**OSSERVAZIONE N. 1 : AREA dell'IMPIANTO EOLICO NON IDONEA ai sensi dell'art. 20 com. 8 lettera c quater del Decreto Legislativo n. 199/2021 e ss.mm.ii.**

Impianto per la produzione di energia elettrica da fonte eolica, costituito da 6 aerogeneratori della potenza complessiva di 37,2 MW, un sistema di accumulo da 25 MW e relative opere connesse in località "Rempillo" nel comune di Pitigliano (GR).

ALLEGATO alle OSSERVAZIONI all' IMPIANTO EOLICO denominato REMPILLO nel COMUNE di PITIGLIANO ( GR). Composto da n. 5 immagini e n. 5 pagine

Immagine n. 5 Intervisibilità degli impianti eolici della provincia di Viterbo anche in quella di Grosseto, in particolare nel pitiglianese.

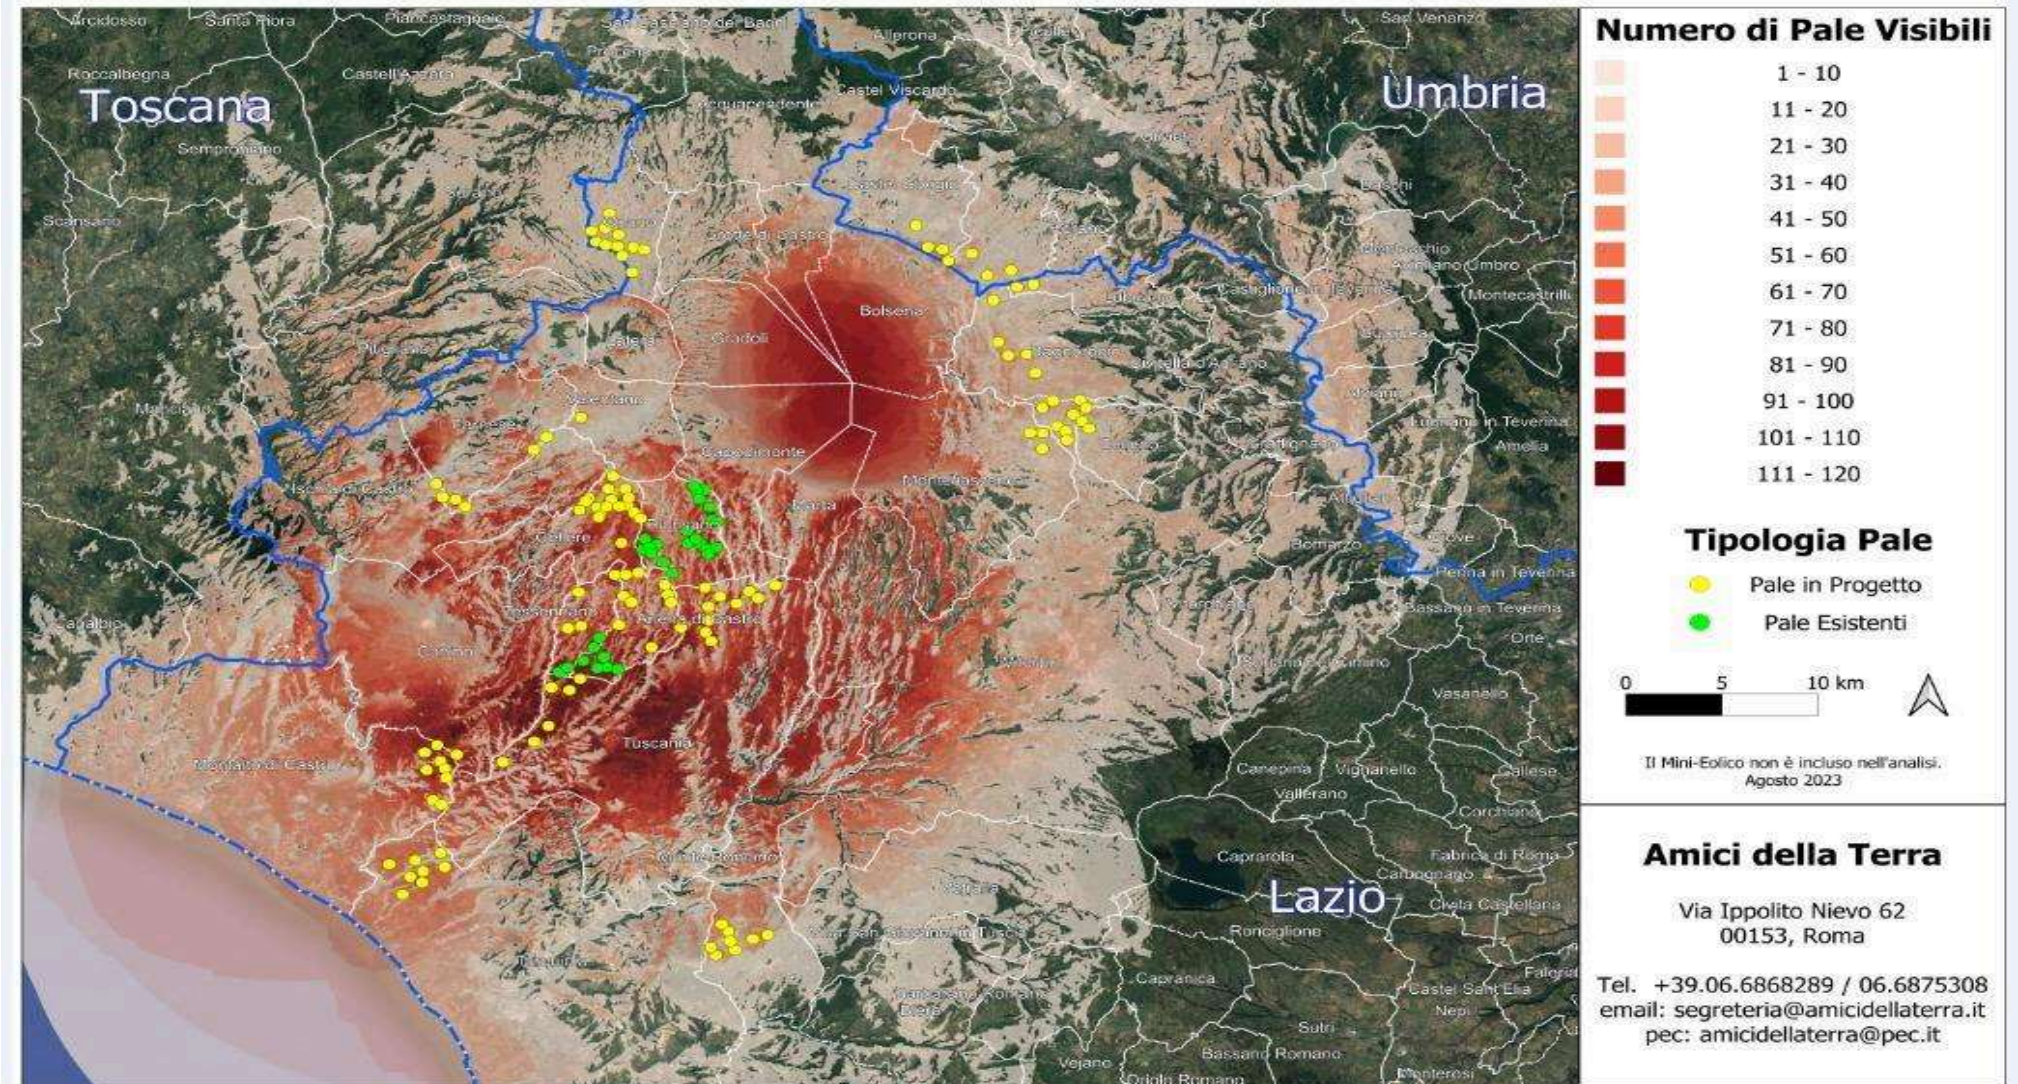
nn. 1 e 2 e crea anche degli impatti negativi anche sui beni naturalistici come verrà dettagliato nell'Osservazione n. 4. Inoltre andrebbe a sommarsi al già enorme cumulo di impianti eolici e fotovoltaici e geotermici che già creano una elevata criticità ambientale nella provincia di Viterbo e interferiscono anche con il territorio toscano come si può vedere dalle immagini nn. 4 e 5 dell'Allegato n. 1.
